Numer sprawy IGKM.271.13.2022

WYJAŚNIENIA TREŚCI SWZ (1)

dot.: postępowania o udzielenie zamówienia publicznego: **Przebudowa i rozbudowa Szkoły Podstawowej nr 1 im. Lotników Polskich w Poddębicach w ramach zadania pn. "Poprawa jakości kształcenia w Szkole Podstawowej Nr 1 im. Lotników Polskich w Poddębicach"**

Odpowiedź nr 1

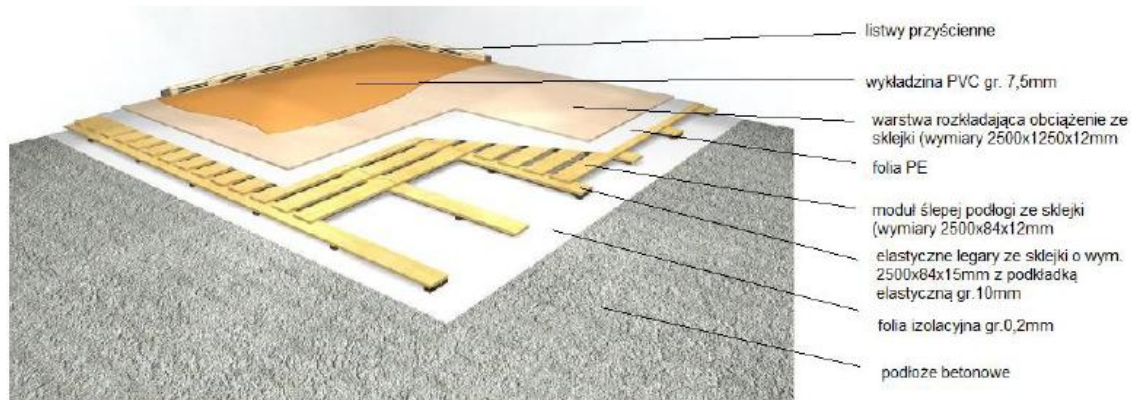
Czy dla potwierdzenia zastosowania wysokiej klasy wykładziny sportowej Zamawiający będzie wymagał, aby wykładzina sportowa posiadała certyfikaty międzynarodowych federacji sportowych głównych halowych gier zespołowych takich jak:

*Certyfikat Europejskiej Federacji Piłki Ręcznej EHF?

*Certyfikat Międzynarodowej Federacji Koszykówki FIBA?

*Certyfikat Międzynarodowej Federacji Piłki Siatkowej FIVB?

*Certyfikat Międzynarodowej Federacji Piłki Ręcznej IHF?

Zamawiający informuje, iż wymaga zastosowania wykładziny posiadającej przedmiotowe certyfikaty.
